改善箇所説明図

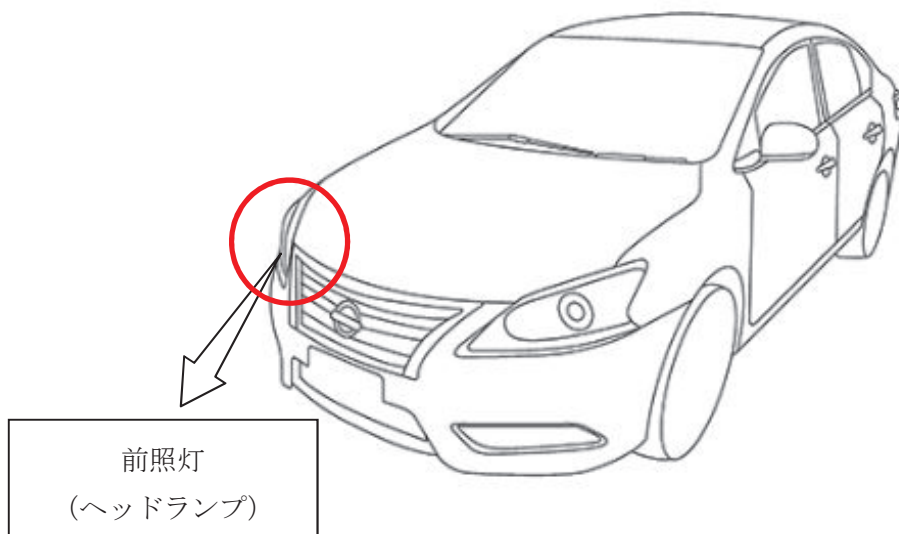
基準不適合発生箇所

ハロゲン仕様の右側前照灯において、車両生産工場の光軸検査設備の設定が不適切な状態で検査、調整を行ったため、光軸が保安基準を満足していないおそれがある。

改善の内容

全車両、右側前照灯の光軸を点検し、調整が必要な場合は光軸調整を行う。

識別：銀色のシールをモデルナンバープレートの右横に貼り付ける。
